**INSPECTION DES INSTALLATIONS CLASSÉES
RAPPORT DE LA VISITE D'INSPECTION DU 25/03/2021
Société SYDOM DU JURA**

N° S3IC : 0059.00792

Commune(s) : COURLAOUX

ANNEXE 2 – PHOTOS PRISES LORS DE LA VISITE

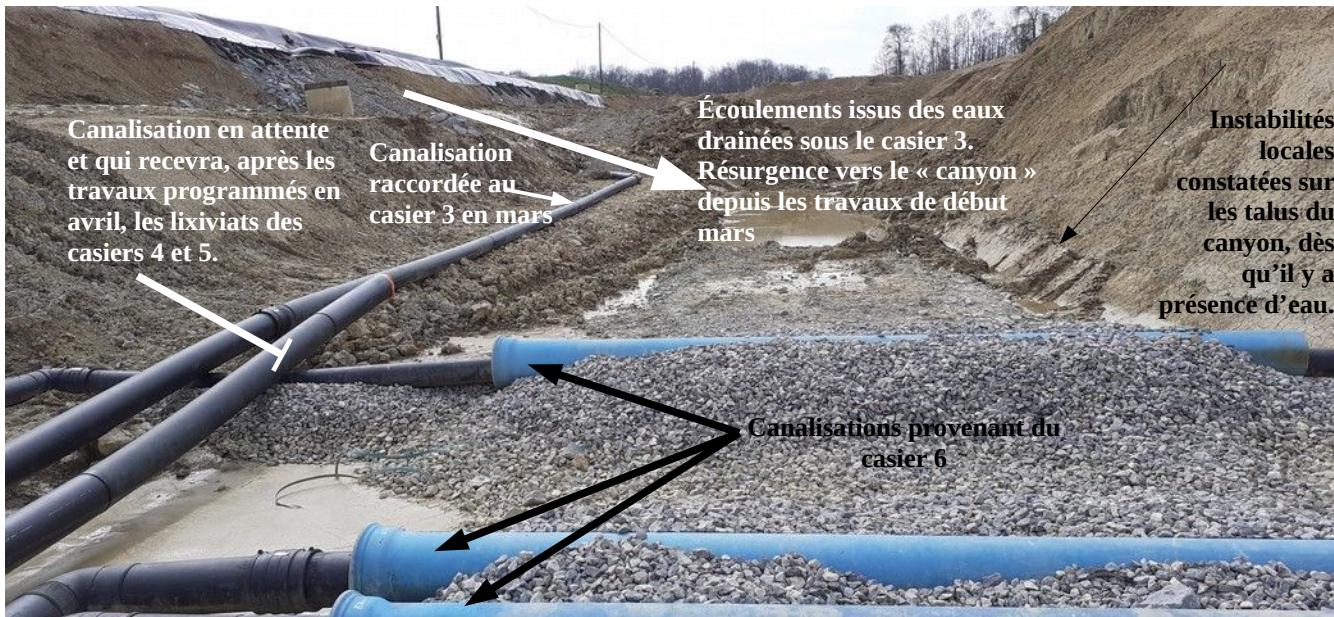
Niveaux à eau pour contrôler le niveau des lixiviats dans les sous-casiers. Manque graduation à réaliser en relation avec niveau dans chacun des sous-casiers.

Vannes en sortie des sous-casiers. Marquage à améliorer et rendre plus lisible.

Matériau minéral mis en place au niveau du quai sur le géotextile

Regard par lequel les lixiviats doivent transiter avant d'être pompés vers le bassin de stockage.

- Asservissement au niveau dans le regard à rendre fonctionnel ;
- regard à protéger des intempéries.

Travaux réalisés en mars. Eaux souterraines drainées depuis les anciens casiers qui ressurgissent à l'occasion de ces travaux.
